memo

onderwerp Damwanden bij tuinen te Zwartsluis
projectcode ZS 8.7
aan [redacted] J
kopie [redacted] J
opgemaakt door [redacted] J
datum 98-10-08
bijlagen I t/m VII

1. INLEIDING

FASE 1

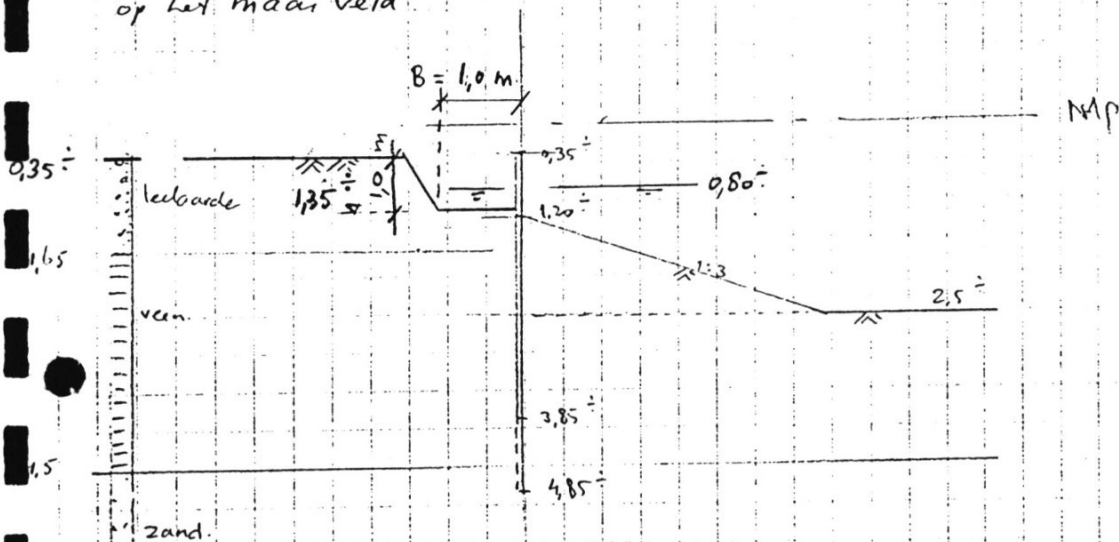
① ontgraven achter olemwand tot NAP - 1,10 m
(75 cm ontgraven)

ontgraven vanaf het water!

Achter de damwand een sleuf ontgraven met een diepte van minimaal 1,0 meter. Voor overige sleufafmetingen zie bijlage III. De ontgravingswerkzaamheden verrichten vanaf het water en geen bovenbelasting (bijvoorbeeld grondopslag) op het maaiveld aanbrengen. Deze notitie gaat niet in op de stabiliteit van het talud van de sleuf.

FASE 2

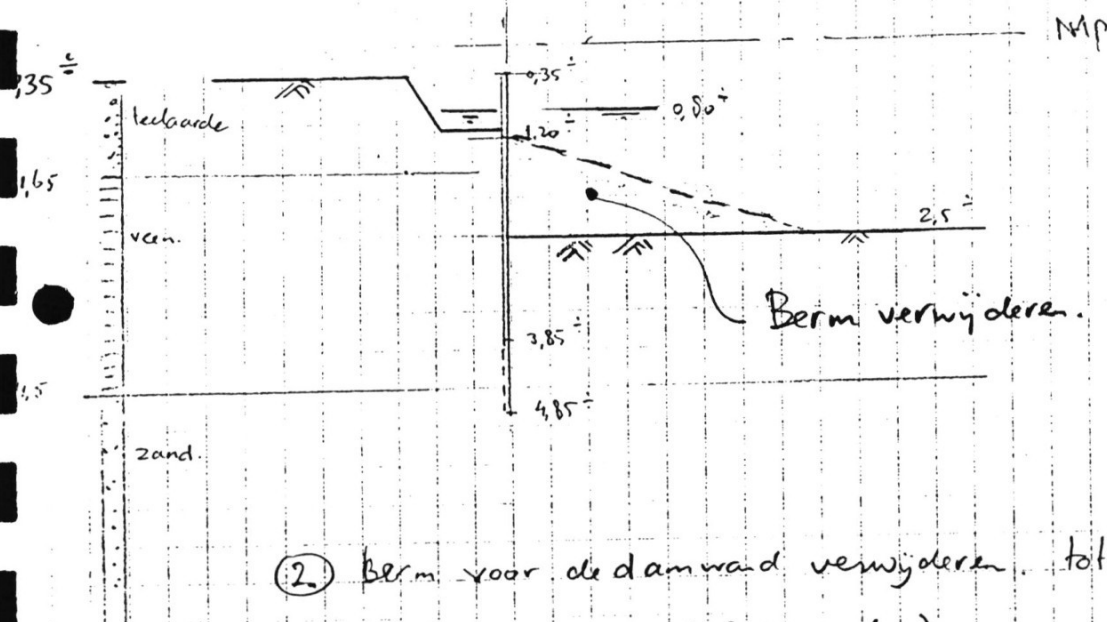
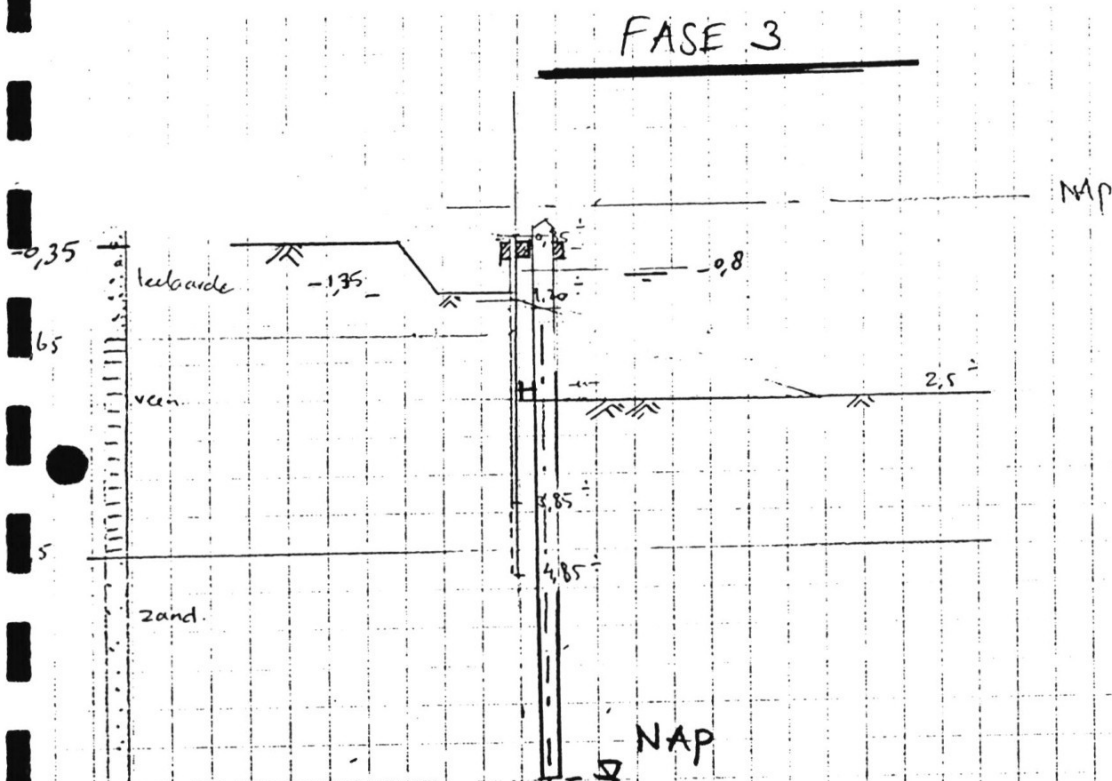
- (2) Berm voor de damwand verwijderen tot NAP -2.5m.
(ontgraven van af het water)

- ③ constructie van gordingen en palen
aanbrengen zoals aangegeven op
het volgende blad.

De wigvormige berm voor de damwand verwijderen tot NAP -2,5 m. De ontgravingswerkzaamheden verrichten vanaf het water en geen bovenbelasting (bijvoorbeeld grondopslag) op het maaiveld aanbrengen.

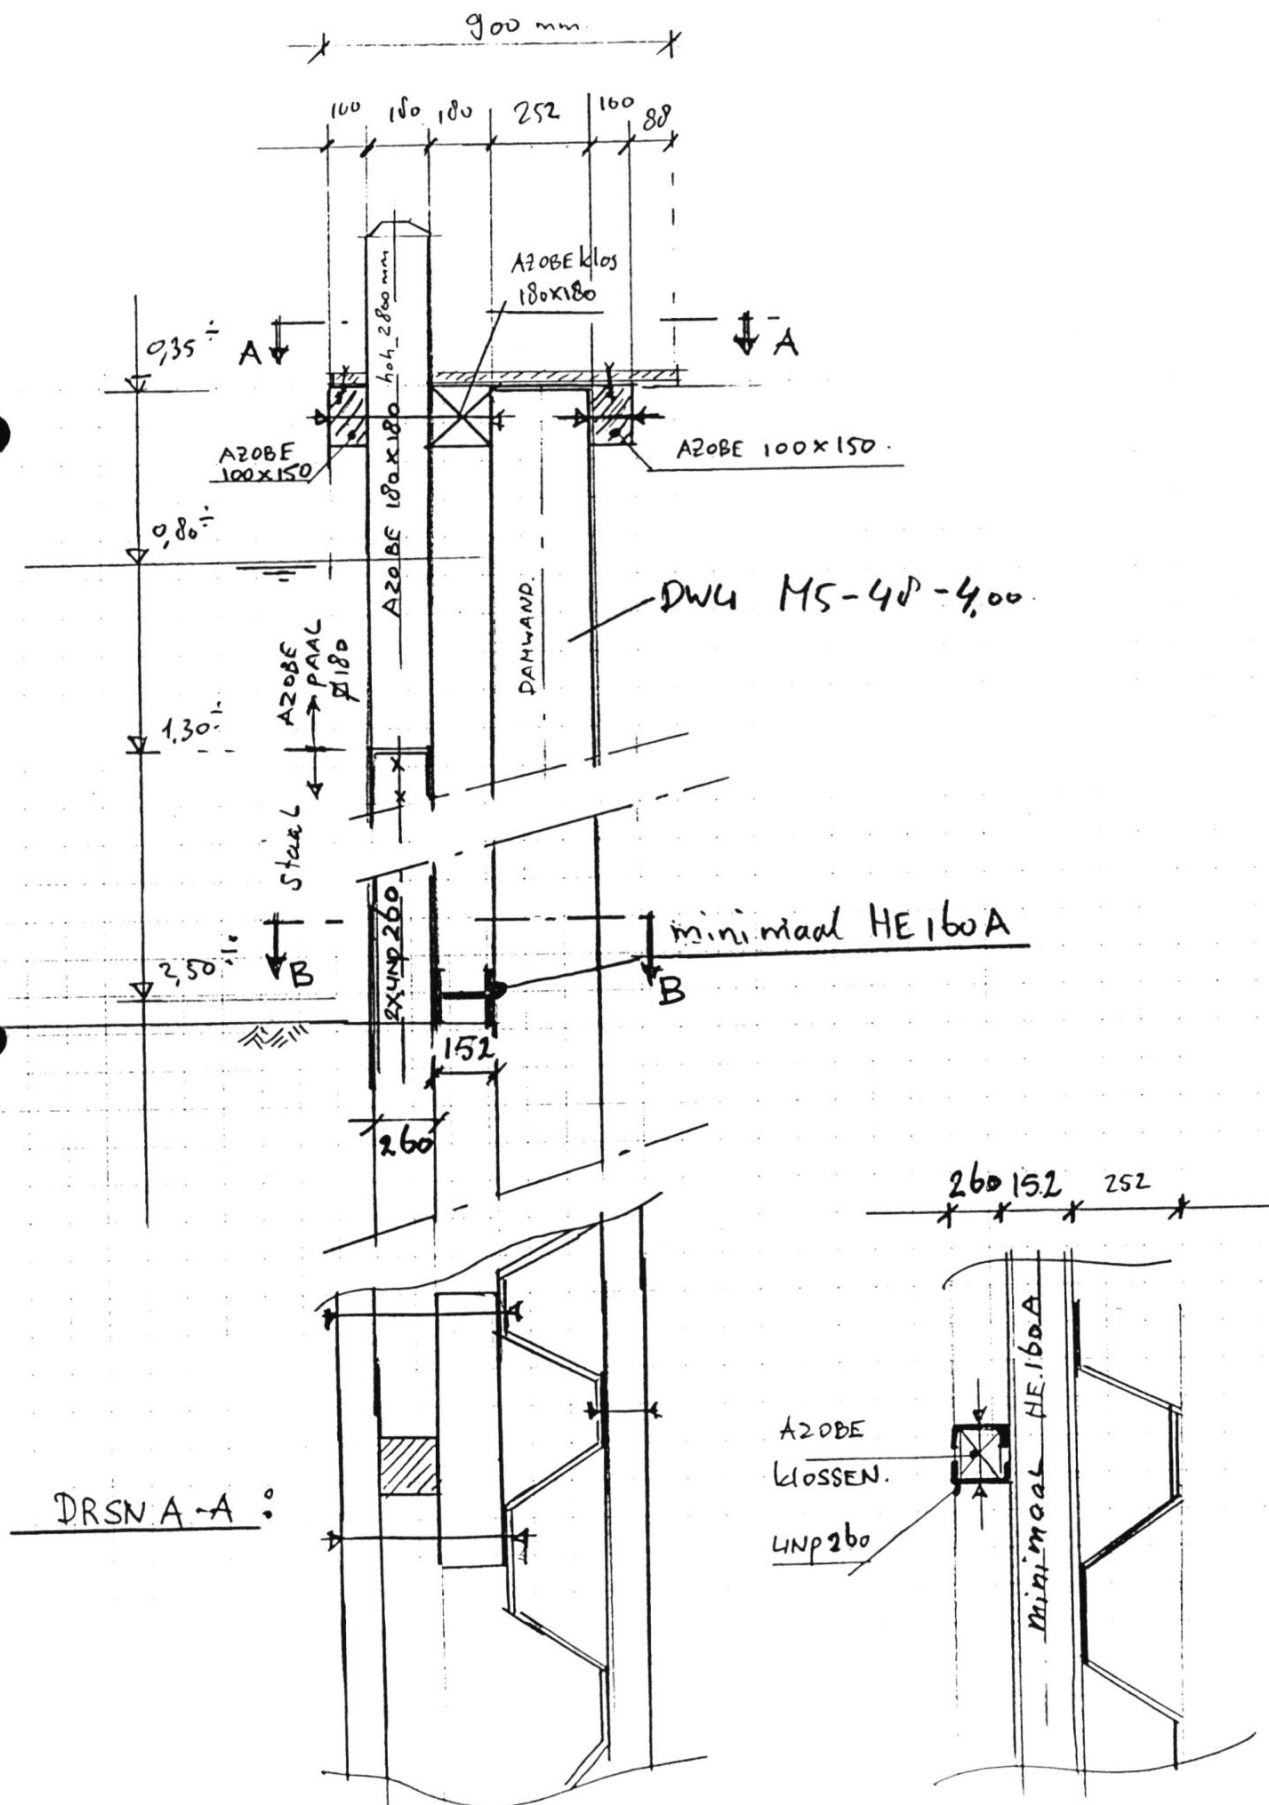
De gordingen en palen aanbrengen zoals aangegeven in bijlage III. De werkzaamheden bij voorkeur verrichten vanaf het water. Eventuele heistellingen en machines niet binnen een afstand van 4,5 a 5 meter tot de damwand plaatsen.

De palen bestaan vanaf de bovenzijde (niveau bovenzijde paal door derden te bepalen) tot NAP -1,3 m uit Azobe-palen (afmeting 180 x 180 mm²).

Van NAP -1,30 m tot NAP -8,8 m bestaan de palen uit dubbele UNP 260 profielen. De hart-op-hart afstand van de palen bedraagt 2800 mm.

De azobe-delen dienen volledig ingeklemd te worden bevestigd aan de dubbele UNP 260 profielen (op te nemen moment ter plaatse van de overgang op NAP -1,3 m bedraagt : 16,5 kNm (gemiddelde waarde)). De sterkte-berekening van de palen bevindt zich in bijlage VII.

nb: in plaats van dubbele UNP 260 profielen mogen ook buispalen 273 x 16 mm of 323,9 x 10 mm (uitwendige diameter x wanddikte) worden toegepast.

FASE 4 (Eind toestand)

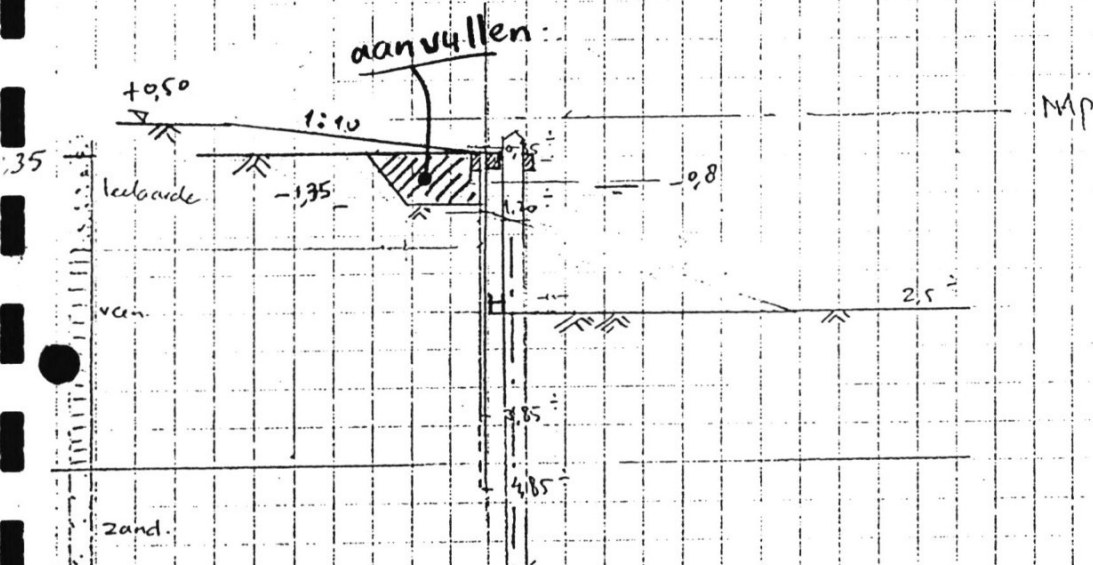
4. aanvullen achter de damwand en maai veld in definitief profiel brengen.

Aanvullen achter de damwand. Heistellingen en machines niet binnen een afstand van 4,5 a 5 meter tot de damwand plaatsen.

Berekening AZOBE Sloof

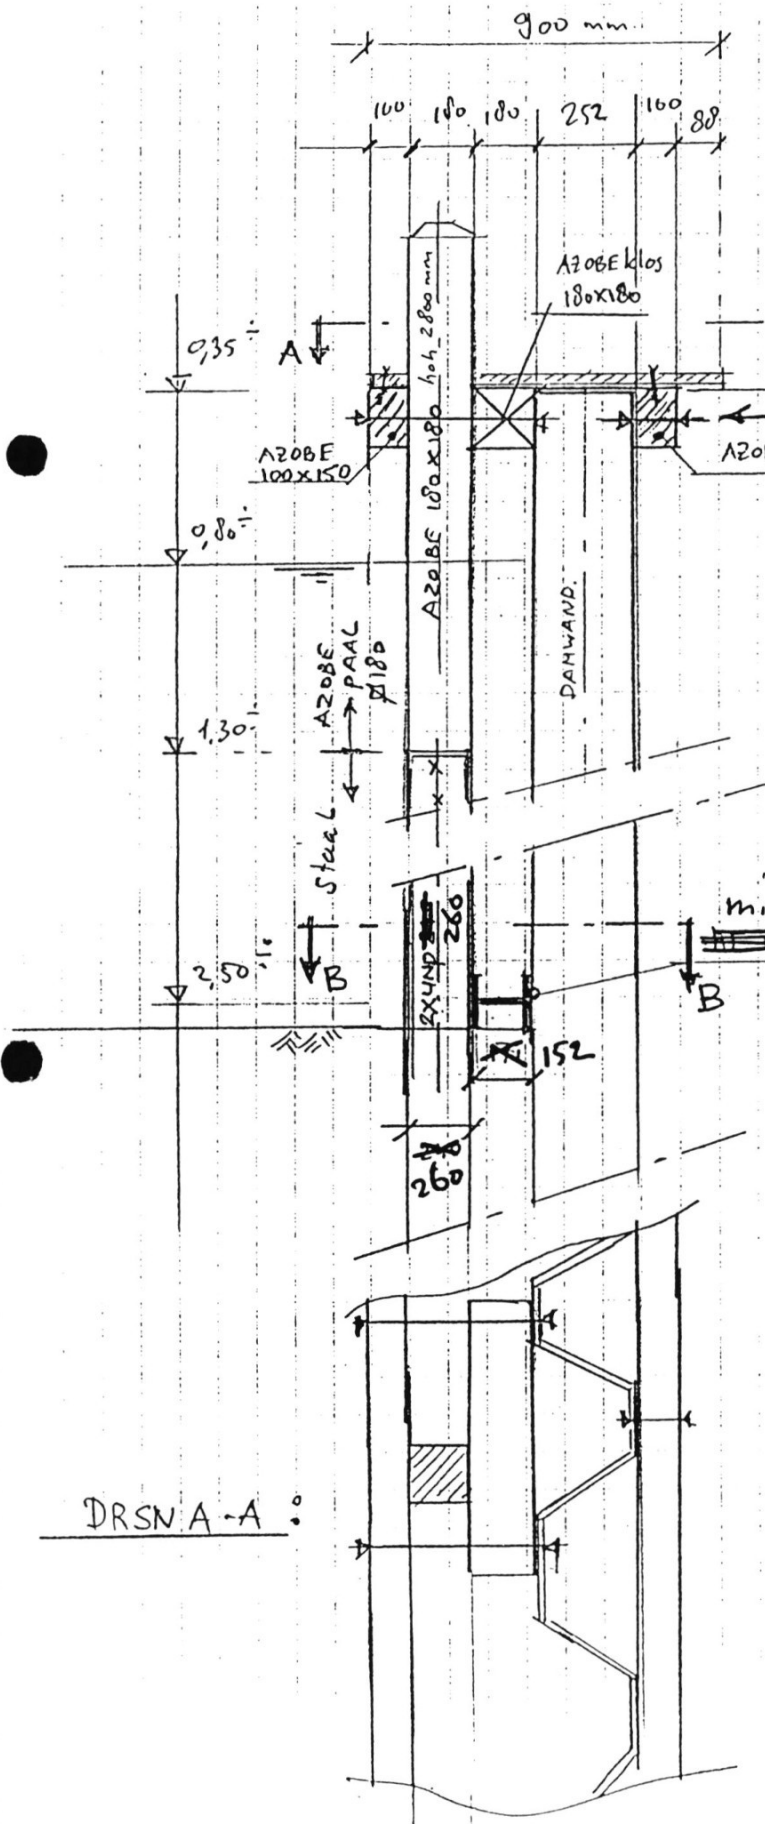
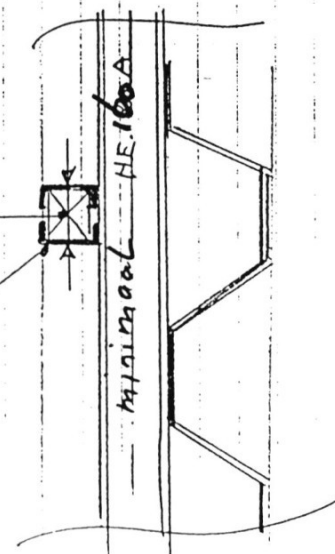
$q = 6,1 \text{ kN/m}$

$$M_{\text{max}} = \frac{1}{10} q l^2$$

$$= \frac{1}{10} \cdot 6,1 \cdot 2,8^2$$

$$= 4,7 \text{ kNm}$$

$$\sigma = \frac{M}{W} = \frac{4,7 \cdot 10^6}{\frac{1}{6} \cdot 150 \cdot 100^2}$$

$$= 18 \text{ N/mm}^2$$

$$\sigma_{\text{AZOBE}} = 25 \frac{\text{N}}{\text{mm}^2}$$

accord

De benodigde gordingen op het niveau NAP -0,35 m zijn Azobe-gordingen met afmetingen 100x150 mm². De berekeningen bevinden zich in bijlage VI.
